RELATÓRIO DE VISTORIA

Identificação: DFCR-CSG-RV-033-2026;

Assunto: vistoria técnica em campo;

Relatório Tipo VT1 - Vistoria Semanal

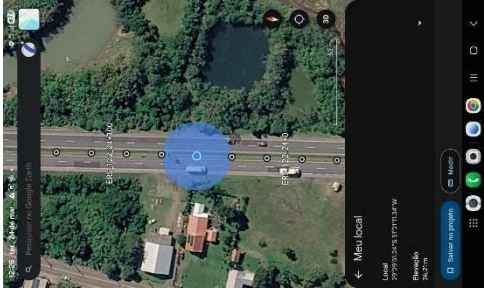
2.			Panelas Item 3.1.1 do PER	RSC-287 005+030 (Acostamento)	Decrescente	24 horas

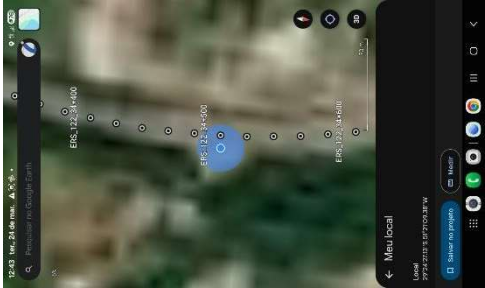
Empoçamento de Água sobre Faixas de Rodagem Item 3.1.4 do PER ERS 122 011+100 (Acostamento) Crescente 72 horas
--	--

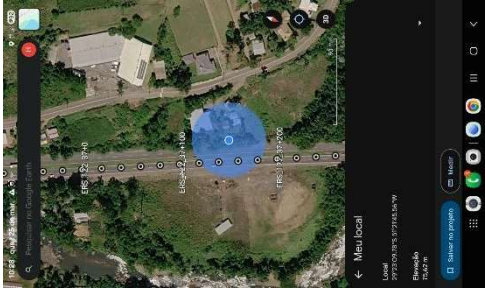
6.				Sinalização Vertical Danificada Item 3.1.2 do PER	ERS 122 023+955	Crescente	72 horas

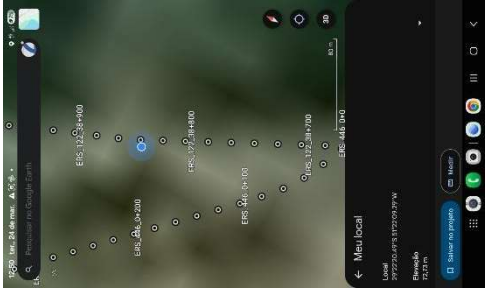
7.			Dispositivo de Drenagem Danificado Item 3.1.4 do PER	ERS 122 023+955 (Canteiro Central)	Crescente	72 horas

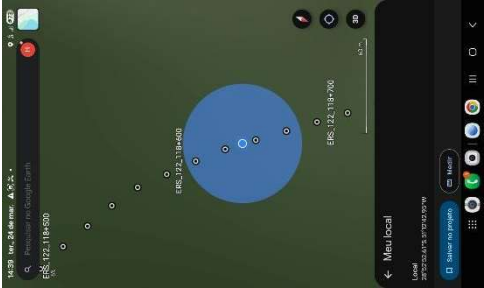
9.			Dispositivo de Drenagem Danificado Item 3.1.4 do PER	ERS 122 024+155 (Canteiro Central)	Crescente	72 horas

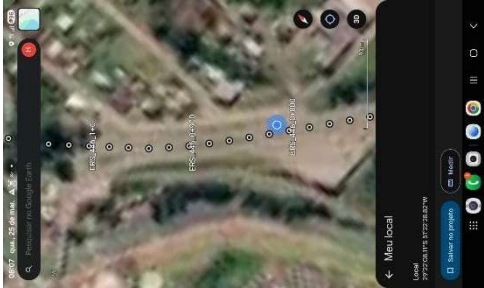
12.				Dispositivo de Drenagem Obstruído Item 3.1.4 do PER	ERS 122 037+200	Decrescente	72 horas
-----	--	---	--	---	--------------------	-------------	----------

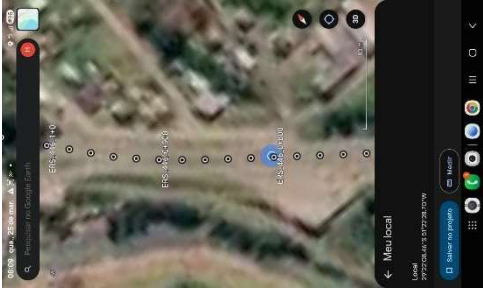
13.				Dispositivo de Drenagem Obstruído Item 3.1.4 do PER	ERS 122 038+860	Crescente	72 horas
----------------	---	--	---	---	--------------------------------	----------------------	---------------------

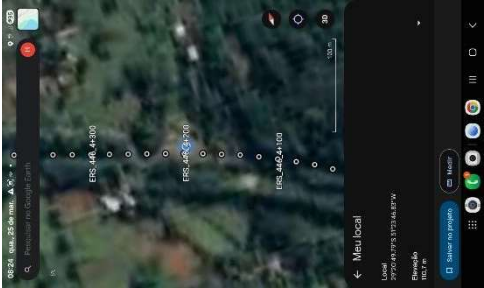
17.			Panela Item 3.1.1 do PER	ERS 122 128+130	Crescente	24 horas

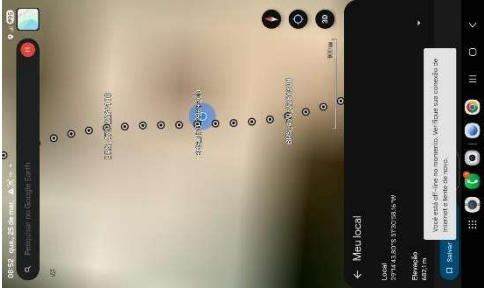
22.				Sinalização Vertical Danificada Item 3.1.2 do PER	ERS 446 003+030	Decrescente	72 horas

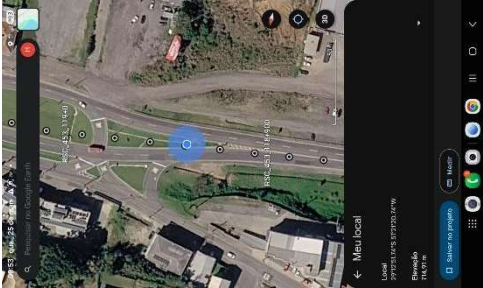
23.		 25 de mar. de 2026 08:24:42 -29.3471S -51.3962W ERS 446 Est. 004+200 Crescente	 25 de mar. de 2026 08:24:51 -29.3470S -51.3961W ERS 446 Est. 004+208 Crescente	Sinalização Vertical Danificada Item 3.1.2 do PER	ERS 446 004+200	Crescente	72 horas
----------------	---	---	--	--	--------------------------------	----------------------	---------------------
